CONSEJERÍA DE VIVIENDA, TERRITORIO Y MOVILIDAD

Resolución de la directora general de Armonización Urbanística y Evaluación Ambiental por la cual se formula la declaración de impacto ambiental del Proyecto de Agrupación Fotovoltaica Garroners I y II, ubicada en el polígono 6, parcela 271, término municipal de Marratxí (exp. 270A/2024)

La declaración de impacto ambiental del proyecto de Agrupación Fotovoltaica Garroners I y II, ubicada en el polígono 6, parcela 271, término municipal de Marratxí, en los siguientes términos:

Imagen 4. Emplazamiento de las alternativas de ubicación analizadas.

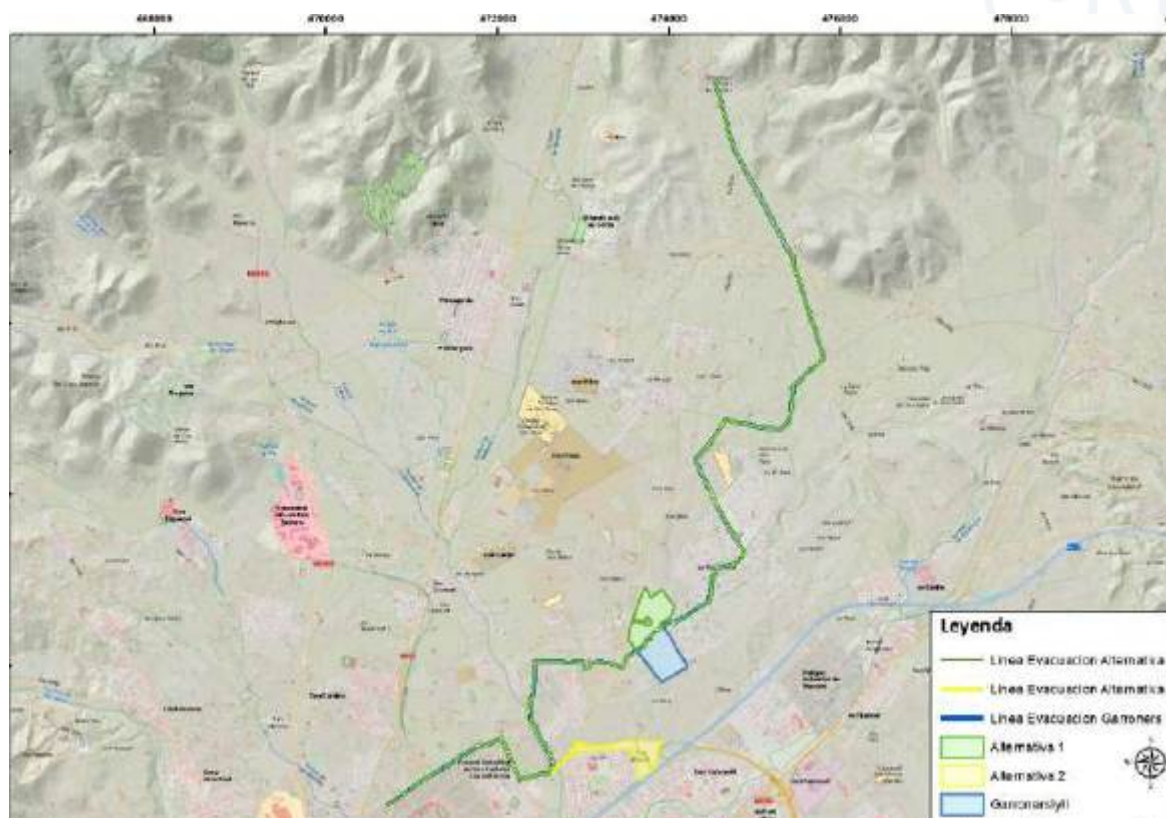
- a) De la variable vegetación, a pesar de que no se justifica la puntuación asignada en cada caso, parece entenderse que el criterio sería el número de ejemplares de árboles a eliminar, aunque el diseño de implantación solo se proyecta para la alternativa seleccionada y no para el resto de alternativas tal como se tendría que hacer con el objetivo de valorar las afecciones reales.

- b) Del paisaje, a pesar de que el análisis está justificado mediante modelización de las cuencas visuales para cada alternativa, el resultado de la superficie visible es muy similar en los tres casos (5,66 %, 6,31 % y 4,10 %). Sin embargo, resulta significativo que en el plano visual más próximo, sea necesario alejar la instalación fotovoltaica de la parte que limita con la zona residencial para reducir el impacto directo sobre esta.

- e) Se echa en falta en el análisis la variable riesgos y más concretamente los relacionados con las áreas de prevención de riesgos de inundación. En este punto todas las alternativas planteadas tienen, en mayor o menor extensión, afectación a zonas inundables (en tramitación). No obstante el indicado, el diseño de la instalación solo se realiza para la alternativa seleccionada.

Imágenes 19 y 20: Ubicación de instalaciones ejecutadas (azul), con DIA favorable (verde) y en tramitación (amarillo) para radios de análisis de 6 km y 3 km respectivamente.

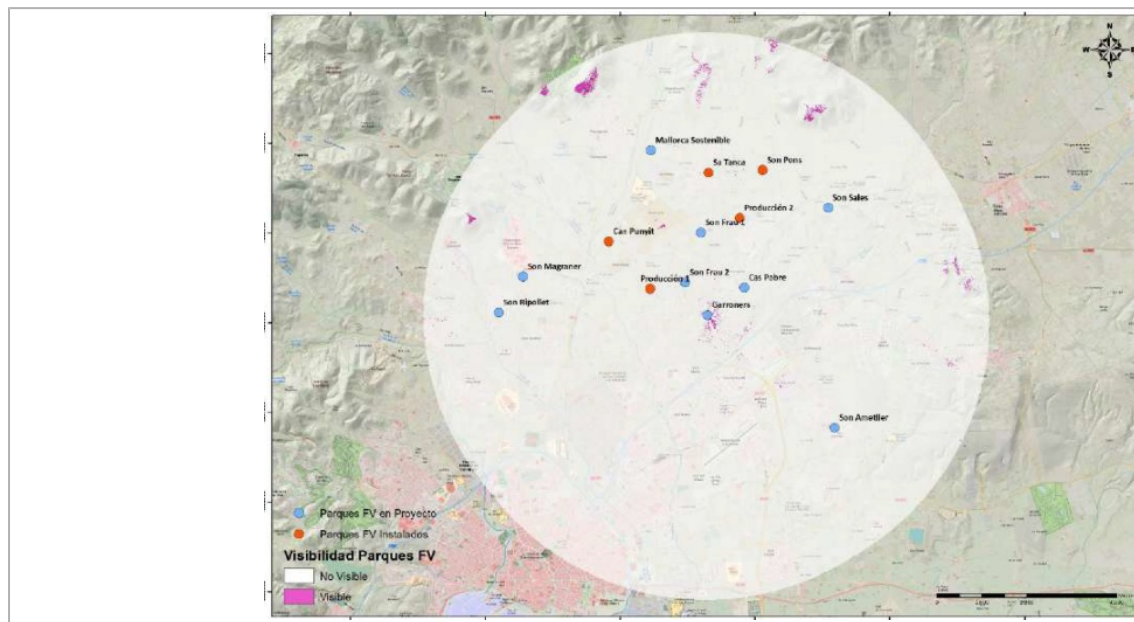
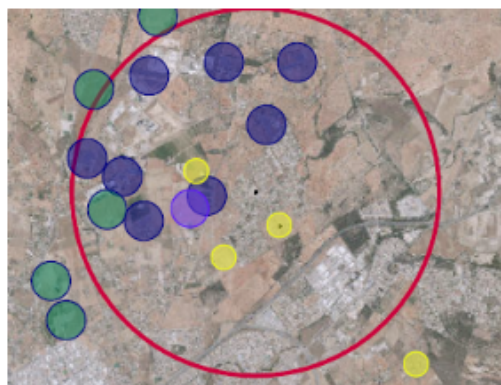
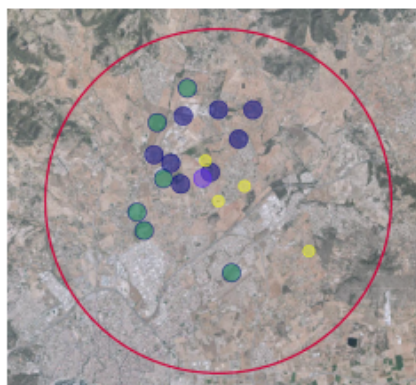
Analizada la imagen de la herramienta IdeIB para el año 2024 y trasladada en ella la información disponible en el Servicio de Evaluación Ambiental, se realizan las siguientes observaciones:

- Para un radio de 6 km de la agrupación proyectada, se localizan un total de 8 instalaciones fotovoltaicas ejecutadas, 6 proyectos fotovoltaicos con DIA favorable y otros 4 proyectos más en fase de tramitación ambiental.
- Para un radio de 3 km respecto del núcleo de la urbanización Es Garrovers - Son Daviu, el número de instalaciones fotovoltaicas ejecutadas y otras con DIA favorable es de un total de 10, sin tener en consideración las 3 que se encuentran actualmente en fase de tramitación ambiental.

Imagen 21: Esquema del paso de línea eléctrica sobre torrente.

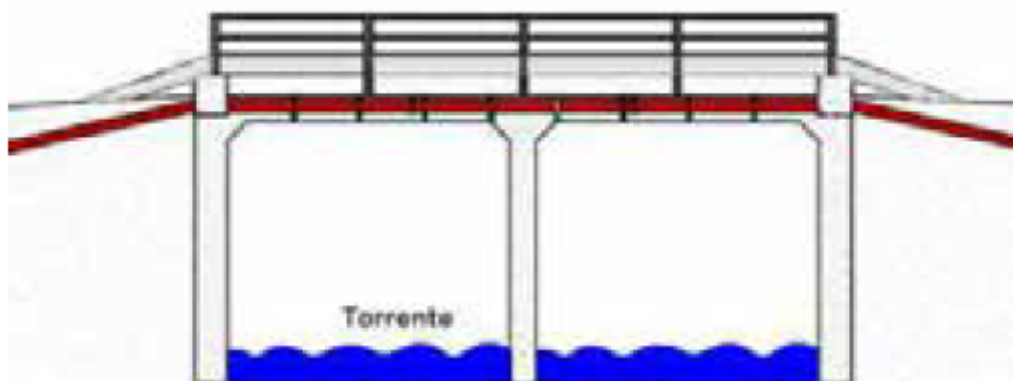
- Para el caso del cruce del torrente Gros, se plantea a realizar el más perpendicular posible y, a efectos de conservar el cauce natural de los torrentes, se realizará mediante la instalación de un tubo metálico conectado al puente existente mediante grapa metálica.

De todo lo anterior, debe tenerse en cuenta que:

Imagen 22: Implementación detallada de vaguadas (octubre 2024).

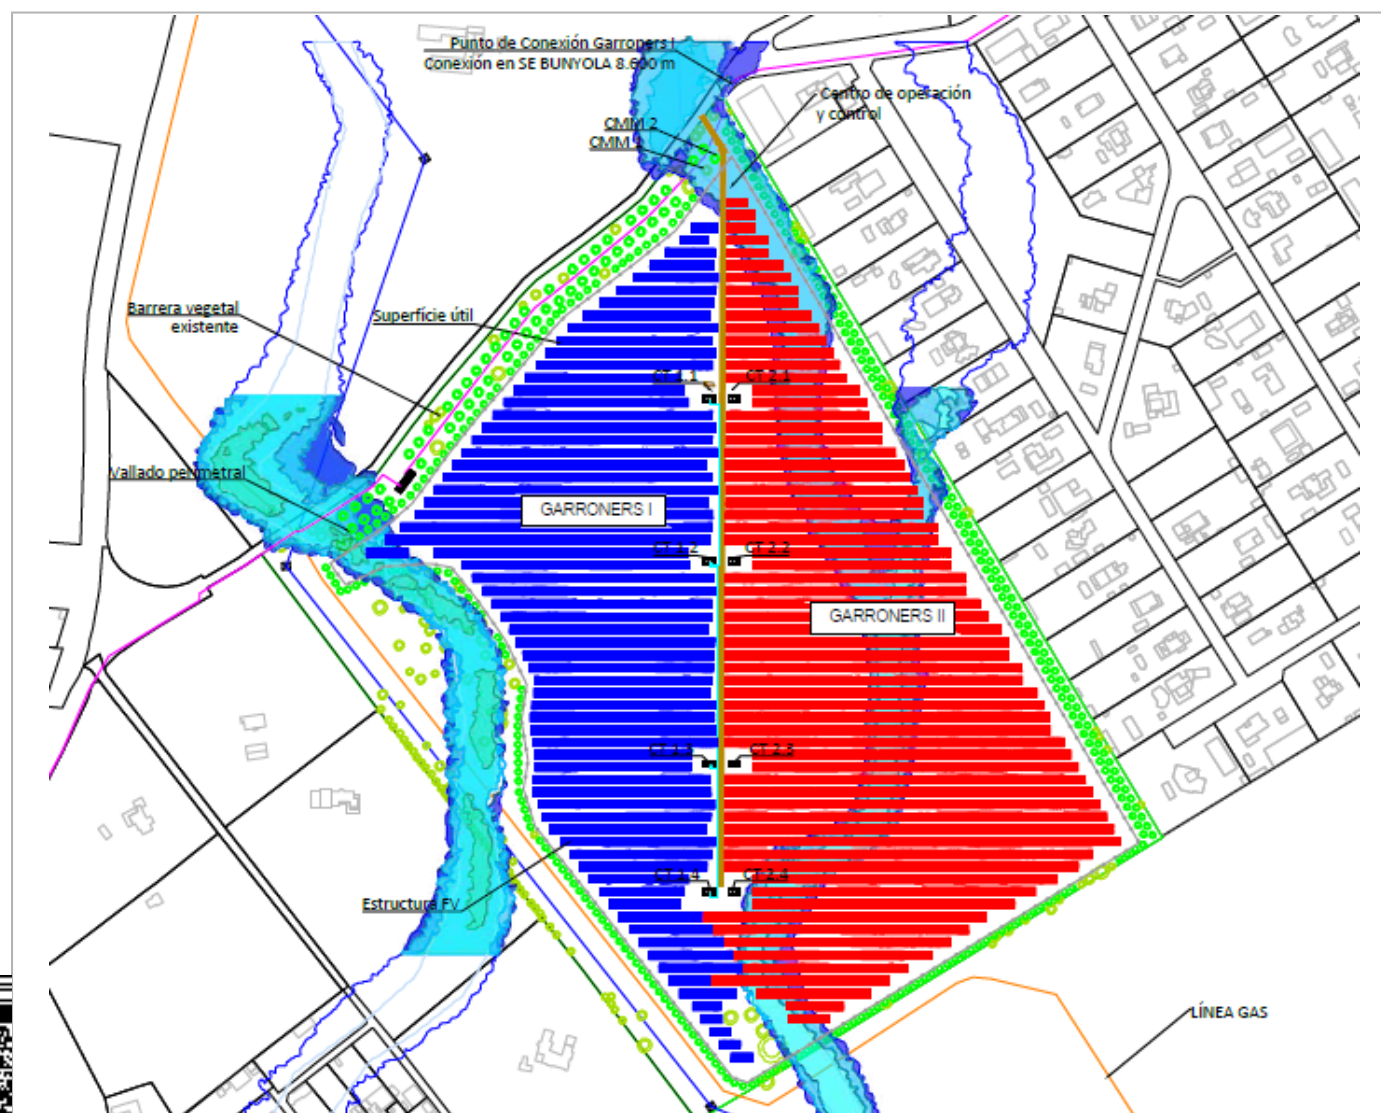
- a) La planimetría que acompaña la separata muestra la ubicación de los dos centros de maniobra y medida en la zona de flujo preferente al igual que una gran parte de los módulos fotovoltaicos de la parte correspondiente a Garroners II.

b) Las posibles actuaciones a efectos de minimizar el riesgo derivado de un emplazamiento en zona de dominio público hidráulico (zona de flujo preferente y zona de inundación) no han sido acompañadas de estudios hidrológicos e hidráulicos que justifiquen su idoneidad o adecuación.

c) La opción de levantar las edificaciones, de una manera indeterminada, puede derivar en un incremento considerable del impacto paisajístico que ya lleva asociado el conjunto de la instalación en el plano más próximo.

Imagen 23: Nuevo trazado y punto de conexión línea de evacuación Garroners I (morado).

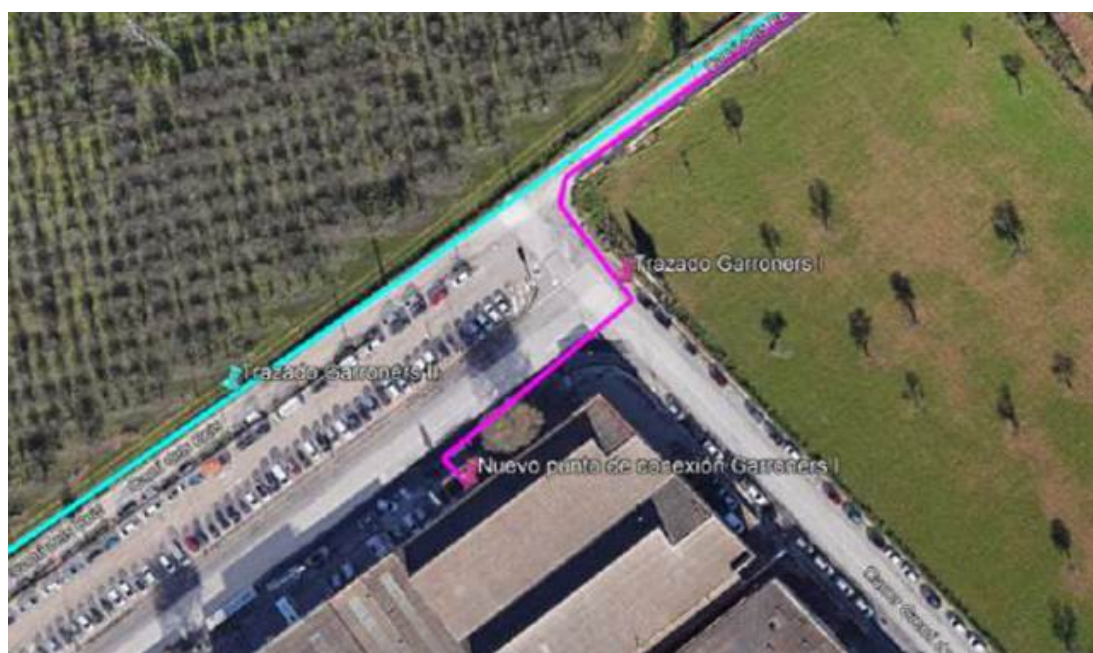
d) De la línea de evacuación y la necesidad de priorizar ubicaciones próximas a los puntos de conexión: en vista de los diferentes servicios afectados el promotor ha rehecho la línea de evacuación de la parte Garroners I, que se dirigía a la SE Bunyola, con el fin de llevarla a una línea existente de media tensión de la SE Polígono. Justifica que se unifica en la mayoría de tramos compartiendo la zanja de las dos agrupaciones fotovoltaicas y así se elimina el trazado hacia Bunyola. Del nuevo permiso de acceso y conexión en el nuevo punto ubicado a las coordenadas aproximadas ETRS89 X: 471.498, Y: 4.384.841 (HUSO 31), se alega estar a la espera de confirmación por parte de E-Distribución en cuanto a la viabilidad técnica.

Por otro lado, parece que, respecto al diseño inicial, el número de paneles y estructuras de soporte asociados a la agrupación Garroners I se reduce en comparación con el de Garroners II que se incrementa. Sin embargo, no hay indicación alguna al respecto.

De la alegación a un nuevo trazado de línea de evacuación de la parte Es Garroners I que transcurriría, en parte, por el interior del polígono industrial de Son Castelló (calle Gremio de Tintoreros y calle del Gremio de Azucareros y Candeleros), hay que indicar que no resulta procedente en el momento de audiencia previa a la formulación de declaración de impacto ambiental una modificación de la trayectoria inicialmente proyectada la cual tendría que ser, como mínimo, objeto de nuevas consultas y petición de informe a las administraciones afectadas o, incluso, nueva fase de información pública si se considera que los cambios introducidos son significativos.

Imagen 25: Simulación de la visibilidad en el entorno más cercano.

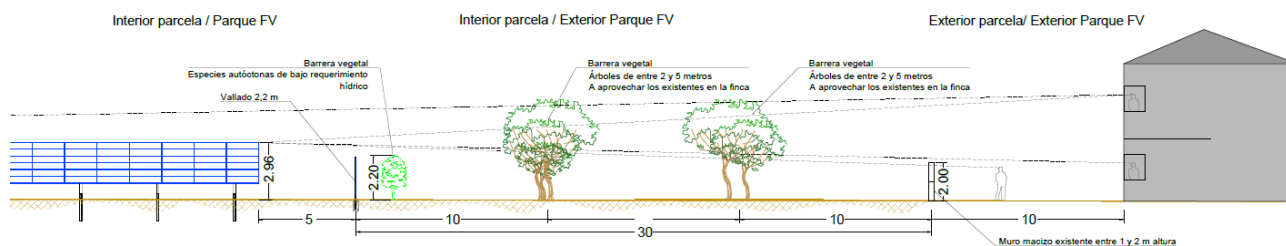
La minimización del impacto paisajístico en este plano próximo estaría condicionada por un lado, al trasplante y supervivencia de los ejemplares de algarrobos existentes en el interior de la parcela que puedan resultar viables (número indeterminado), y por otra, a la plantación inicial de algarrobos y olivos, hasta llegar a un total de 740 ejemplares. La justificación en la reducción del impacto parece estar directamente relacionada con la altura de 5 m que lograrían los ejemplares arbóreos proyectados o con la que tienen los existentes. Para el caso de las nuevas plantaciones, la especie *Ceratonia siliqua* (acebuche) requiere un periodo de 10 a 15 años para conseguir una altura de 5 m, mientras que la especie *Olea europaea var. sylvestris* (olivo) requiere de 20 a 30 años. En base a los datos alegados, parece que la reducción del impacto visual causado por la planta no sería 100 % eficaz hasta los 10 años, como mínimo, de la implantación de la pantalla vegetal.

En cuanto a la necesidad de establecer una pantalla vegetal sobredimensionada o de anchura superior a los estándares habituales alegados, se mantiene la consideración que es resultado de la excesiva proximidad del parque a un núcleo residencial y de un análisis deficiente y subestimado del factor población en la selección de alternativas.
